Modulo per la presentazione delle osservazioni per i piani/programmi/progetti sottoposti a procedimenti di valutazione ambientale di competenza statale

ID: Codice procedura (ID_VIP/ID_MATTM):10844

Impianto per la produzione di energia elettrica da fonte eolica, costituito da 6 aerogeneratori della potenza complessiva di 37,2 MW, un sistema di accumulo da 25 MW e relative opere connesse in località "Rempillo" nel comune di Pitigliano (GR).

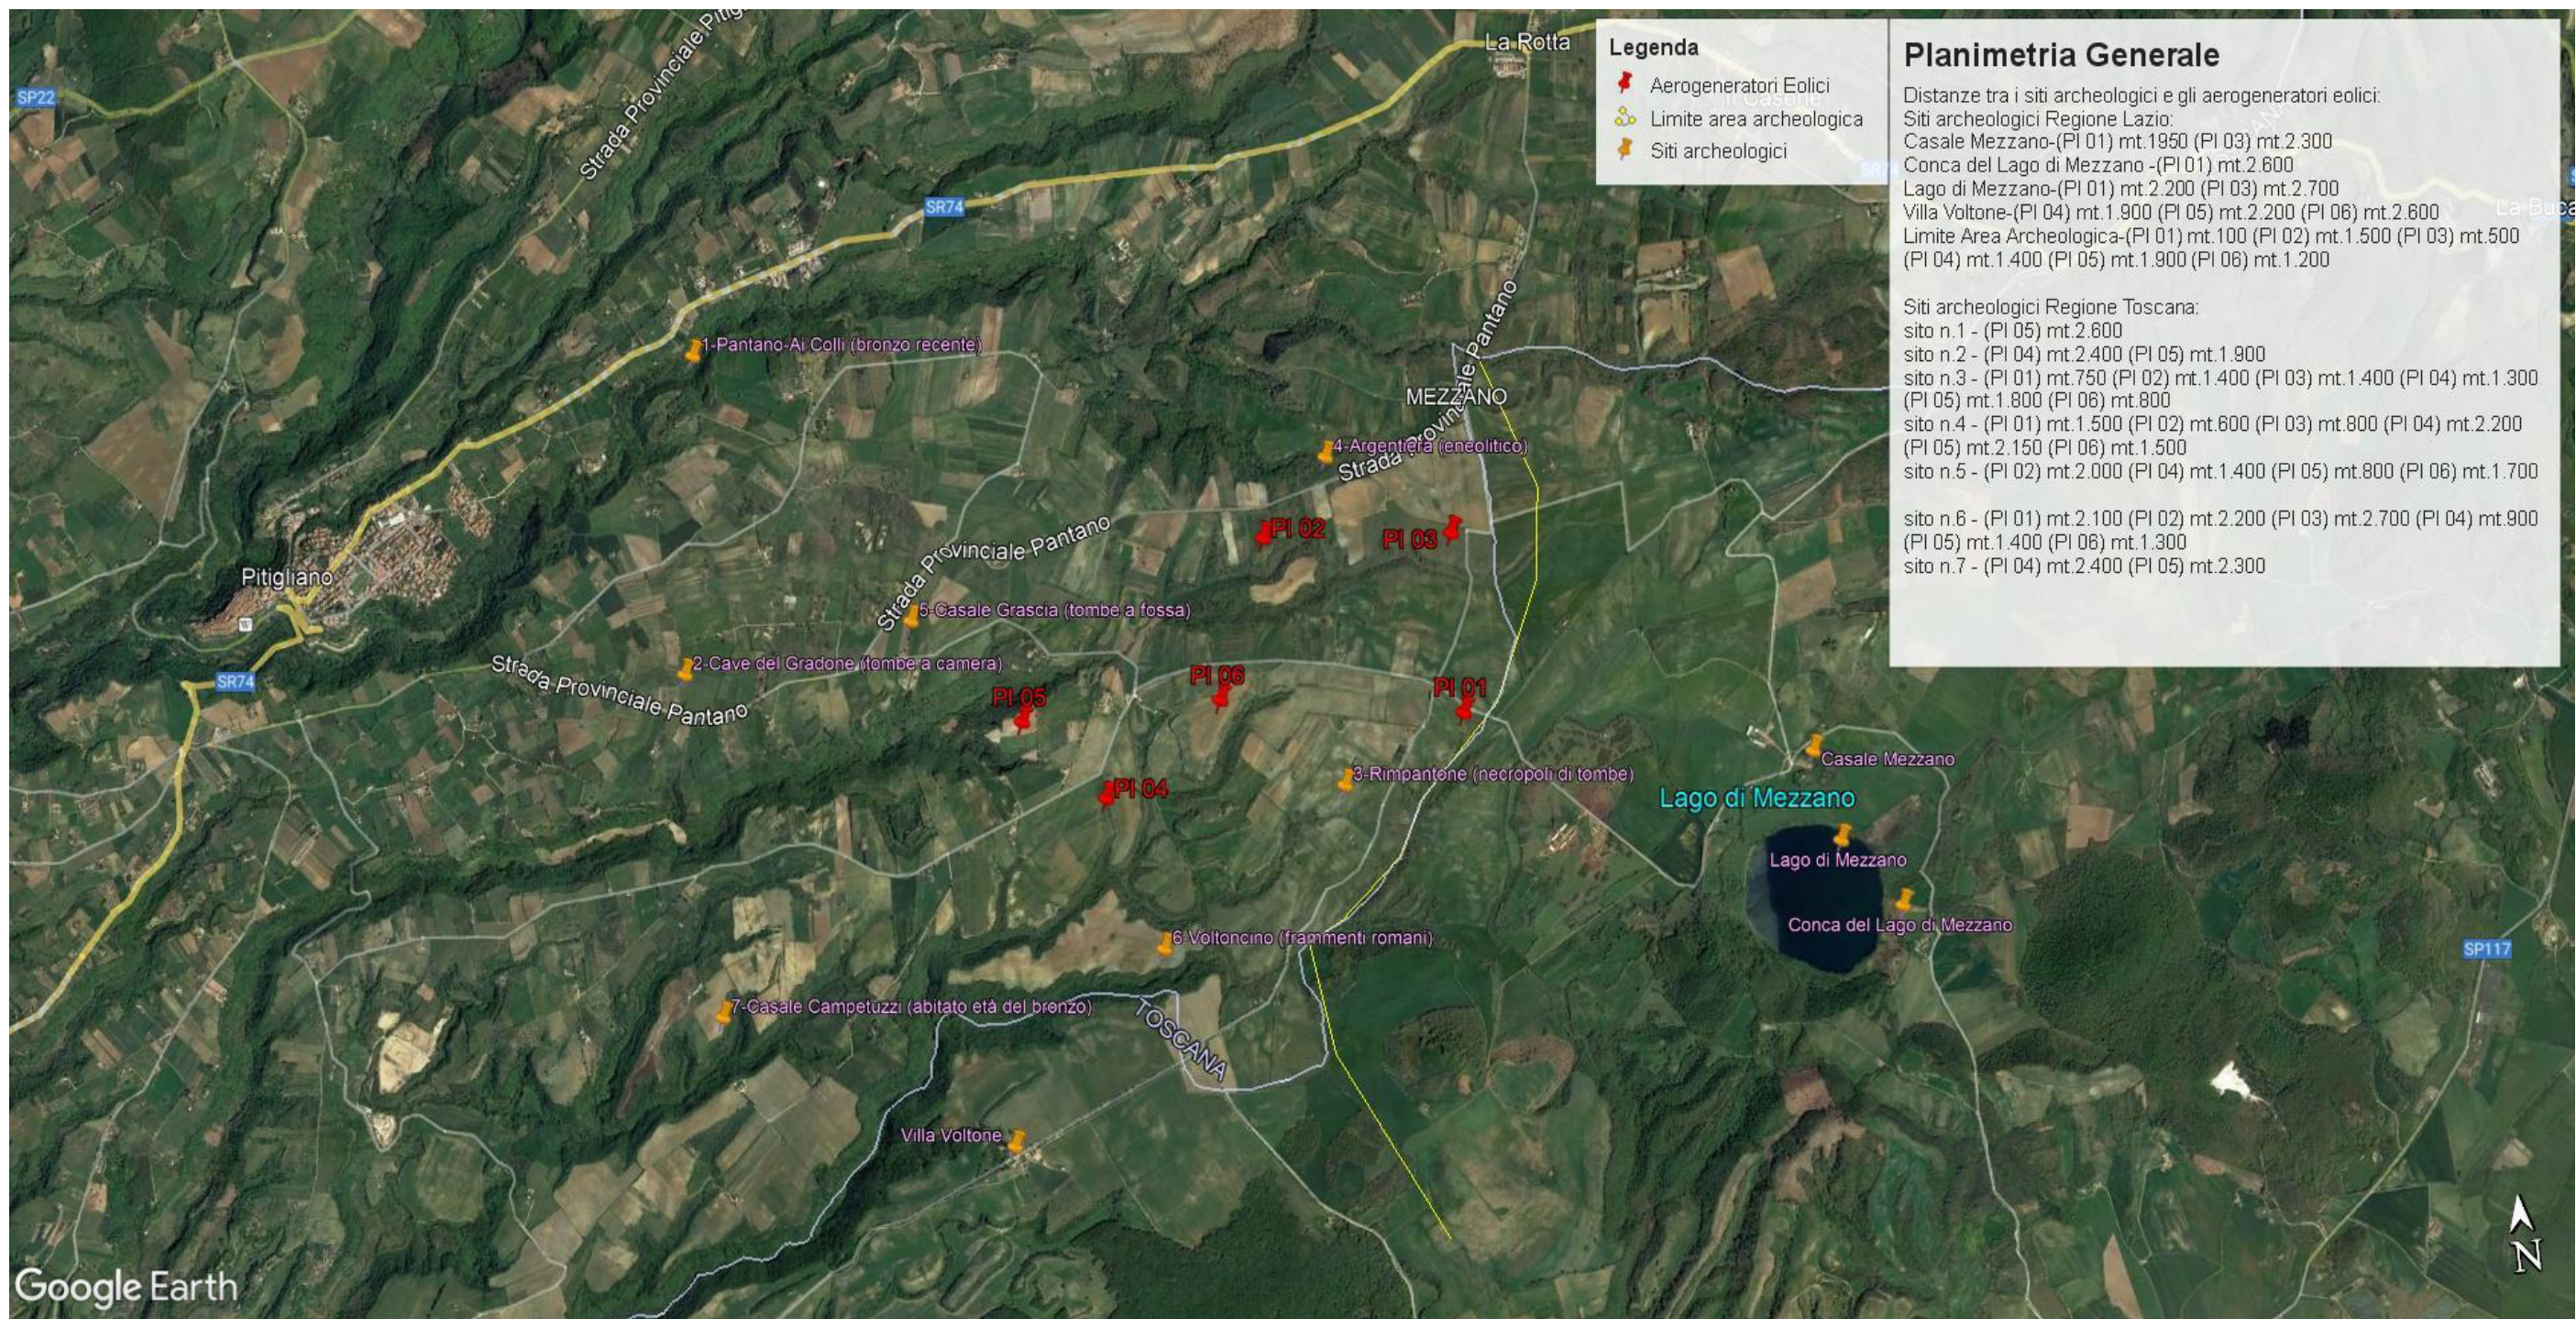
Inoltre, la zona in cui insisterebbe l'impianto eolico industriale Rempillo è compresa nelle fasce di rispetto di 3 km di diversi beni archeologici tutelati dalla parte II del Codice dei Beni Culturali (vedi Allegato, immagine n. 3). Inoltre le pale P04 e P05 ricadono all'interno di un'area archeologica che la Proponente vorrebbe cancellare per il semplice fatto che non è riportata nel documento regionale ma nel documento provinciale come meglio dettagliato nell'Osservazione n. 5. Alla luce di quanto documentato appare chiaro quindi che la collocazione dell'impianto non ha tenuto conto alcuno dei vincoli dell'area nella quale è stato progettato e l'inserimento dell'impianto eolico nel paesaggio e sul territorio non è corretto (Allegato IV delle Linee guida nazionali di cui al D.M dello Sviluppo economico del 10.09.2010).

Immagine n. 3. Impatti dei sei aerogeneratori (in rosso) ricadenti nelle fasce di rispetto dei 3 km dai Beni Culturali (in giallo) e quindi in **area non idonea** al loro insediamento (ex art 20 co. 8 lettera c quater del D.Lgs n. 199/2021 e ss.mm.ii). **Inoltre si segnala che le pale P04 e P05 ricadono all'interno di un'area archeologica e quindi in altra area non idonea.**

Immagine n. 4 Situazione di saturazione da impianti FER nella provincia di Viterbo. Non sono riportati gli impianti fotovoltaici e agrivoltaici che hanno inciso per buona parte nel cumulo di impianti FER per superare già nel 2023 gli obiettivi del PNIEC assegnati alla Regione Lazio per il 20230.

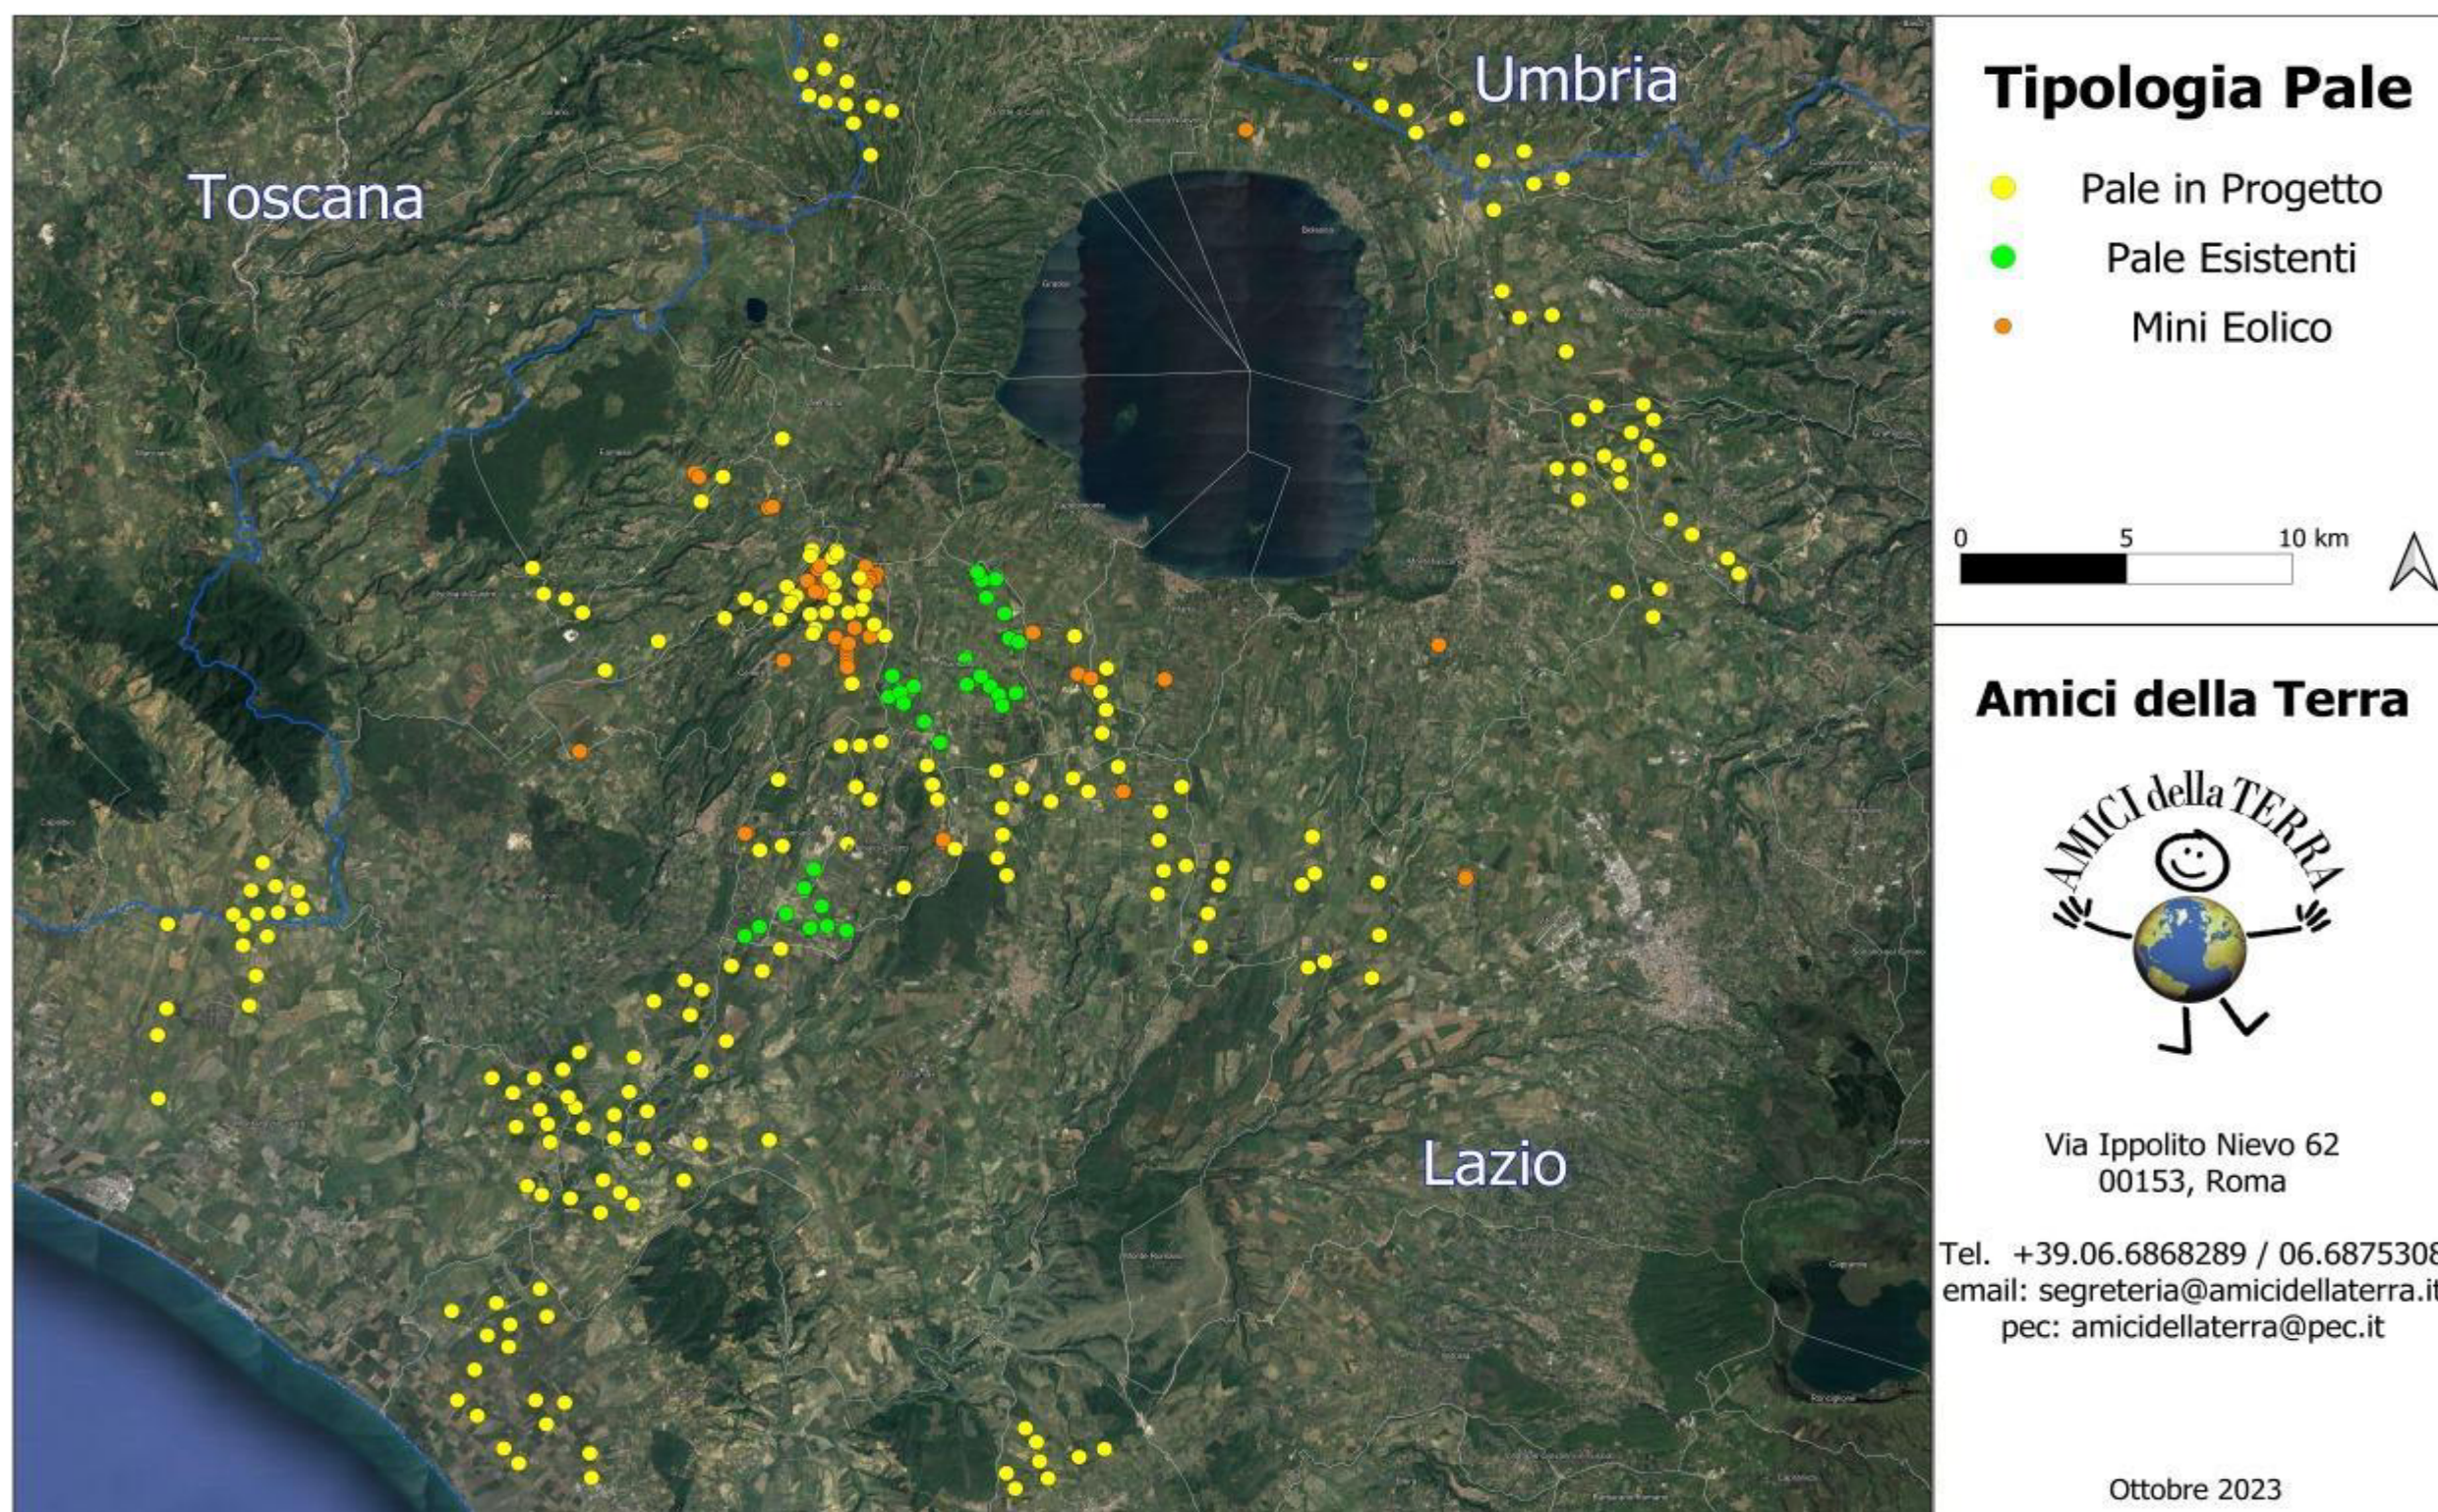
sul territorio e sulle economie di tre Comuni del Lazio (Farnese, Valentano e Latera) si trova nelle fasce di rispetto dei Beni di notevole interesse pubblico come si è evidenziate nelle Osservazioni n. 1 e 2 e crea anche degli impatti negativi anche sui beni naturalistici come verrà dettagliato nell'Osservazione n. 4. Inoltre andrebbe a sommarsi al già enorme cumulo di impianti eolici e fotovoltaici e geotermici che già creano una elevata criticità ambientale nella provincia di Viterbo e interferiscono anche con il territorio toscano come si può vedere dalle immagini nn. 4 e 5 dell'Allegato n. 1.
